3.4.3 中央通停車場線道路詳細設計業務委託

○アドバイス主旨

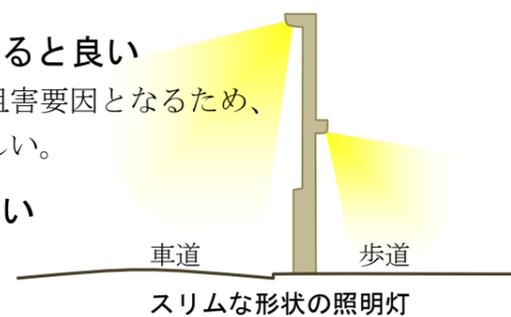
(1) 照明灯の本数を減らす工夫をする

- 照度を確保しつつ、歩道用照明と一体化するなどにより、柱状のものを減らす工夫をする。

複層的な植栽イメージ

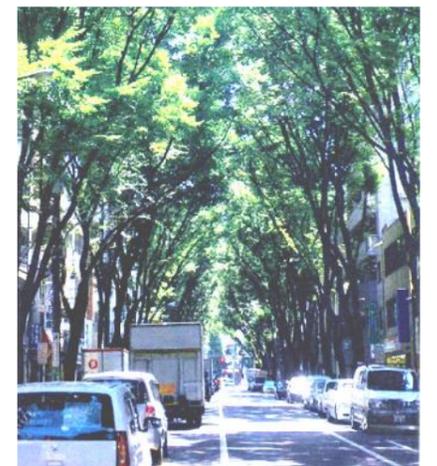
(1) 混植による複層的な植樹帯が望ましい

- 同一樹種による単調な高木並木としない方が良い。
- 出入口等が多くても、植樹帯ではなく、可能な限り植樹帯が良い。
- 低木や地被類を中心に、可能な場所には高木を植え、複層的で豊かな植栽が望ましい。
- 街並みの視認性を妨げる樹形のものとは避けるようにする。
- これら植栽形成のためには、地域合意や維持管理体制を整えることが必要である。

植樹帯のたまり場イメージ

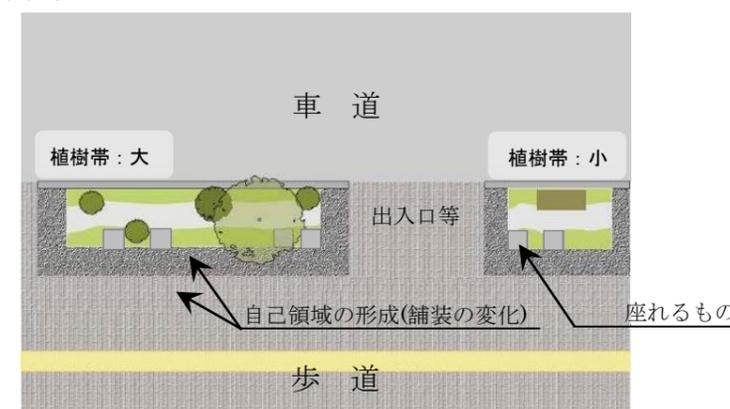
- 1 景観は道路構造物だけでできるものではなく、沿道の建物を含めて形成されるため、今後の地元との調整が重要である。
- 2 地域合意や維持管理体制が整えば、ケヤキなどの高木を中心とする「緑のトンネル」による、品格ある景観形成が可能である。(右写真/杉並区の例)
- 3 住宅と商店の混在地域なので、たまり場があると良い。植樹帯に座れるものを設け、舗装の変化により自己領域を形成することで、心地よいたまり場とすることができる。(下図)
